**ANEXO X. DESCONTAMINACIÓN DE LOS SUELOS (DS)**

ARKILAN  
ENDARA  
PÉREZ-SASIA

JUNTA DE CONCERTACIÓN DE ALTZATE

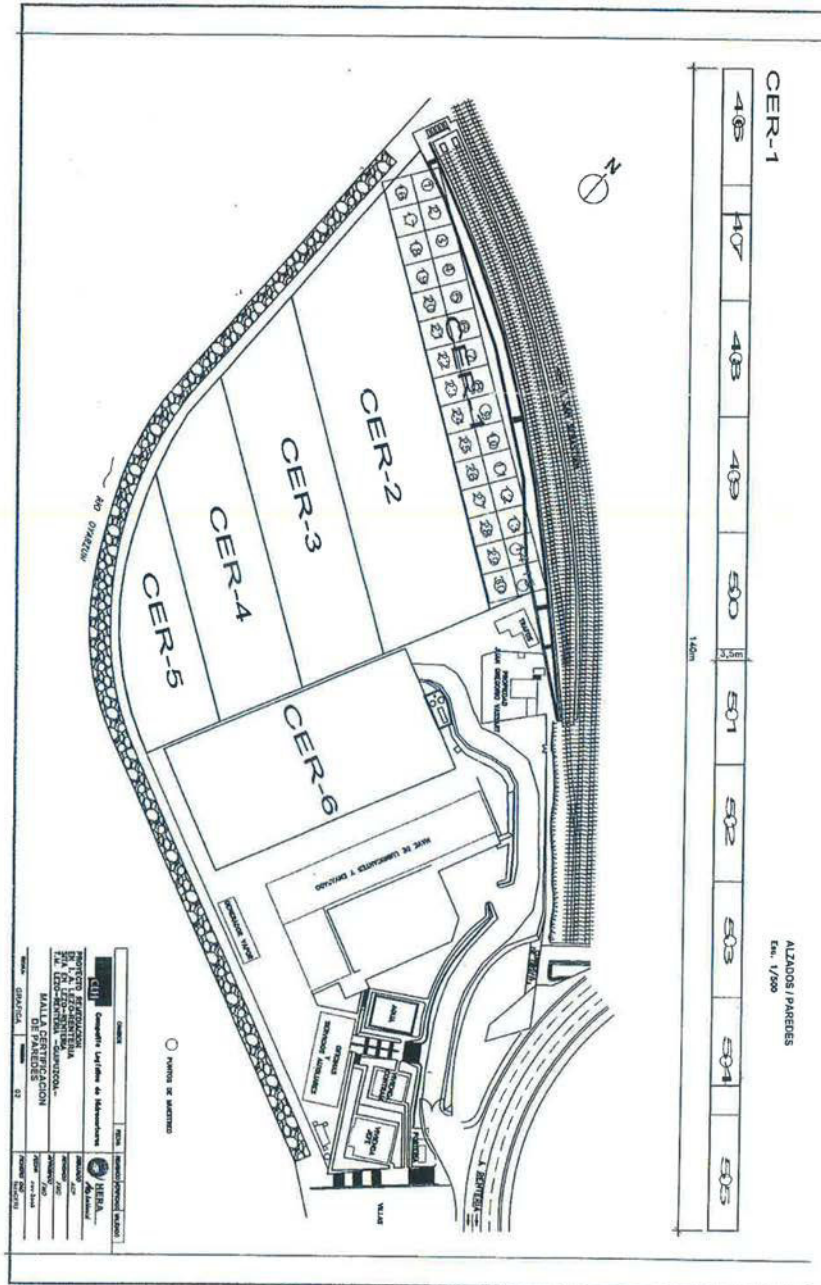
A la vista de los citados informes de certificación, este órgano considera que el saneamiento de los suelos y aguas subterráneas contaminadas en la I.A. de CLH en Lezo-Renteria se está llevando a cabo de acuerdo con el proyecto aprobado, que los resultados obtenidos en la primera certificación de la calidad del suelo permiten afirmar que se han conseguido los objetivos previstos, por lo que se considera adecuado el saneamiento efectuado en la zona especificada en el plano adjunto como CER-1.

Finalmente, con objeto de comprobar a lo largo del tiempo la bondad del saneamiento realizado en el agua subterránea, a la mayor brevedad y con objeto de implantarlo durante las labores de saneamiento, debe elaborarse y ejecutarse un plan de control y seguimiento, el cual se remitirá a esta Dirección de Calidad Ambiental para su aprobación.

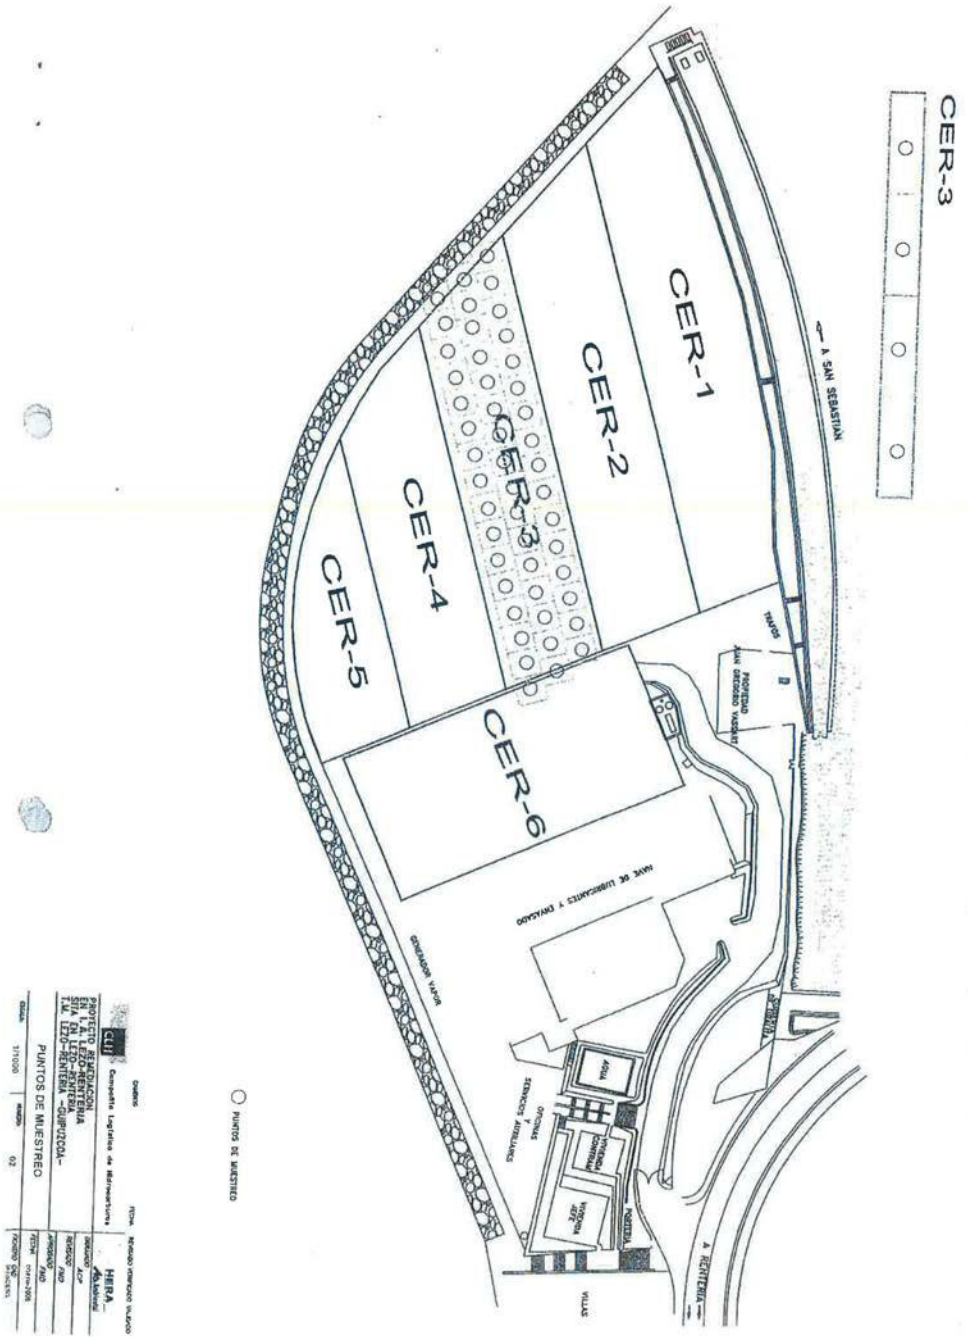
A la vista de los citados informes de certificación, este órgano ambiental considera que el saneamiento de los suelos y aguas subterráneas contaminadas en la I.A. de CLH en Lezo-Renteria se está llevando a cabo de acuerdo con el proyecto aprobado, que los resultados obtenidos en la tercera, cuarta y quinta certificación de la calidad del suelo permiten afirmar que se han conseguido los objetivos previstos, por lo que se considera adecuado el saneamiento efectuado en las zonas especificadas en el plano adjunto como CER-3, CER-4 y CER-5.

Las certificaciones tercera, cuarta y quinta se limitan a las siguientes superficies: 3.968, 3.041 y 1.894 m<sup>2</sup>, que suponen unos volúmenes de 15.078, 7.516 y 8.333 m<sup>3</sup> respectivamente de suelo tratado, pudiendo utilizarse dicho volumen de suelo tratado.

Finalmente, respecto al plan de seguimiento y control de las aguas subterráneas del emplazamiento, se señala que debe ejecutarse el plan de control y seguimiento aprobado al objeto de comprobar a lo largo del tiempo la bondad del saneamiento realizado.

Propuesta de ubicación de piezómetros de control en la fase de excavación

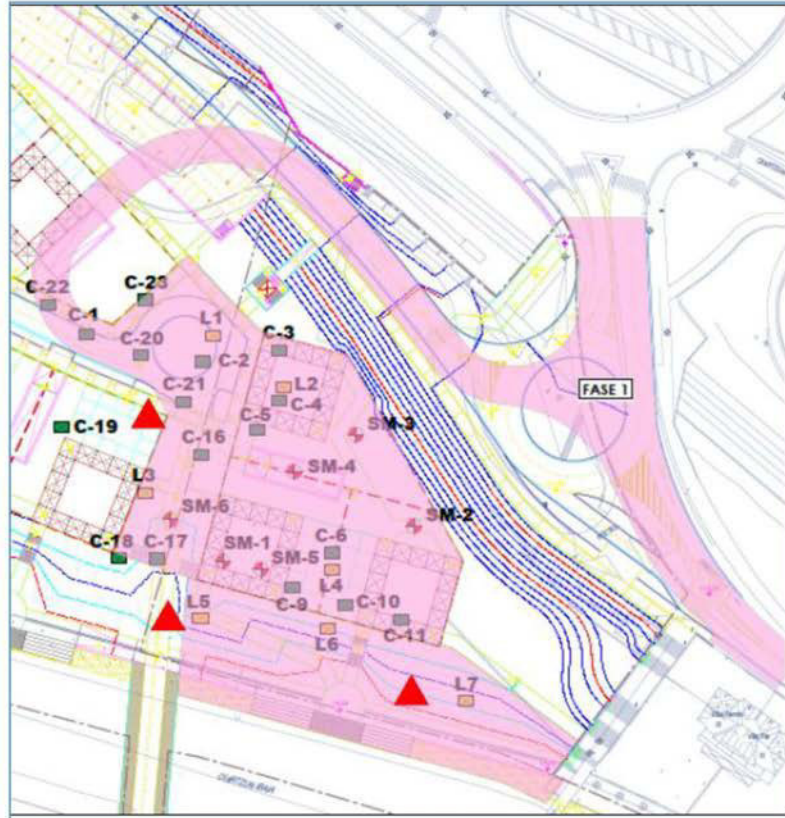
**Noveno.**- Se deberán realizar controles de la calidad de las aguas subterráneas en los 3 piezómetros de control propuestos para su instalación (ver plano adjunto), si bien **será necesario incluir al menos un piezómetro adicional aguas abajo de la zona de máxima afección en suelos.** Se realizará como mínimo un control previo a la excavación, controles mensuales durante la fase de excavación y un control tras finalizar la misma.
